בית ספר מקיף ז'

סיכום מבדק שנתי-מבדקי בטיחות מנהל חינוך

תאריך המבדק-ה' 2/3/2023

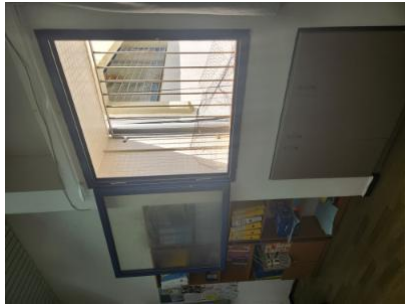
לא מותקן מגן אצבעות בצד הפנימי של הדלת. לא מותקן תפס מתאים במטרה לתפוס את כנף הדלת בסוף תנועתה. סכנת פציעה - - -
 הדלתות תצוידנה באבזר או באבזרים לצורך המטרות הבאות: א. מגן אצבעות בשני צידי הצירים באזורים שבהם יש אפשרות 1-חדר בגרויות. ספריה. חדר צילום. חדר אחות-באצבעות להילכדות אצבעות. ב. האטת אגף הדלת במהלך סגירתו. ג. מעצור דלת במצב פתוח. האבזר יותקן בקיר, בגובה אגף הדלת ולא ברצפה. ד. במקלט ובמרחב מוגן יש להתקין מגן אצבעות בדלתות קלות של שירותים נדרשת הגנה מתאימה ה. בדלתות קלות של שירותים נדרשת הגנה מתאימה 5.23-5/3/2023 6: 31 דלתות-ואלמנט קיבוע שיותאם לדלת.

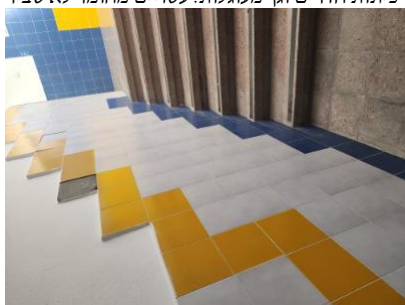
לוחות חשמל לא יהיו 1-מסדרונות מוסד החינוך. מפגע גורף-לוחות החשמל ללא סידורי נעילה מתאימים. סכנת התחשמלות - - -
 עשויים מחומרים דליקים, הארונות יהיו סגורים לארונות וללוחות יהיו סידורי נעילה. לא יהיו חלקים חשופים בלוחות. לא יהיו ארונות חשמל (ראשי/קומתי ואגפי) בצמוד לכיתות, 9.1-5/3/2023 6: 48 לוחות חשמל-מעבדות, משרדים וחדרי ספח מאוכלסים

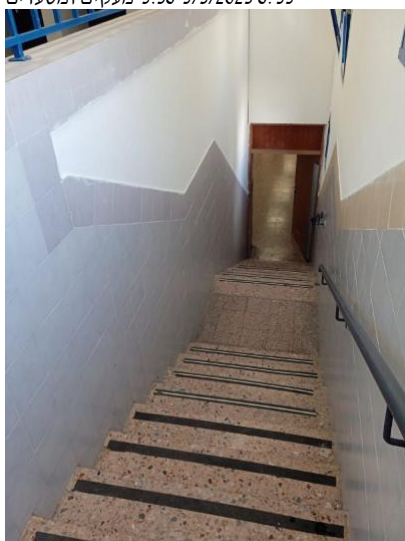
- מסעדי יד יותקנו משני צידי מהלך המדרגות-2-ג'רם המדרגות בשכבות ט-אין מסעד יד בשני הצדדים. סכנת נפילה ופציעה. - - -
55: 6: 5/3/2023 5-36-מעקים ומסעדים
